## **INCIDENCIA 6113014**

**Calle Pan y Toros 25, Madrid**  
**MAD10043-CR002036-02**

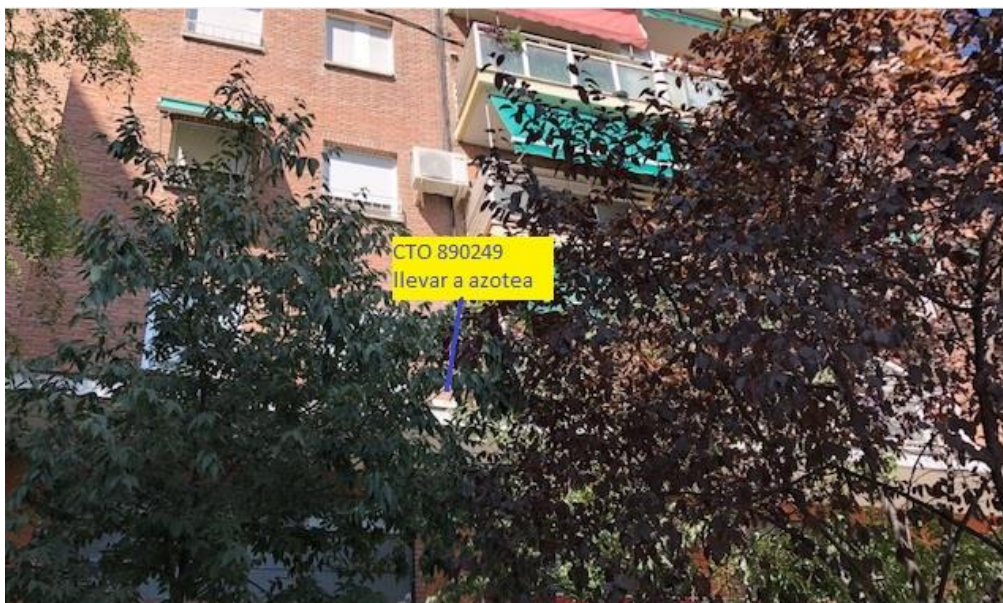
A pedido de la comunidad, se solicita traslado de CTOs en C/Pan y Toros 25 desde fachada hacia azotea.

Esto, debido a que técnicos, están instalando las acometidas sujetas con bridas en terraza del presidente, ya que no hay otra manera de pasarlas. Con el traslado, esto no sucedería.

Para realizar este cambio, se debe tirar de nuevo tramo 16FO C3545 desde CAU E130, salir por lateral y donde se encuentra actualmente CTO 890248, subir hacia azotea, luego instalar CTO 890248, para después en el lado contrario, instalar CTO 890249.

El tendido de cable a realizar es aproximadamente de 150 metros.

También se deben realizar los cambios de acometidas existentes en estas CTOs. En total, se deben realizar 15 cambios.
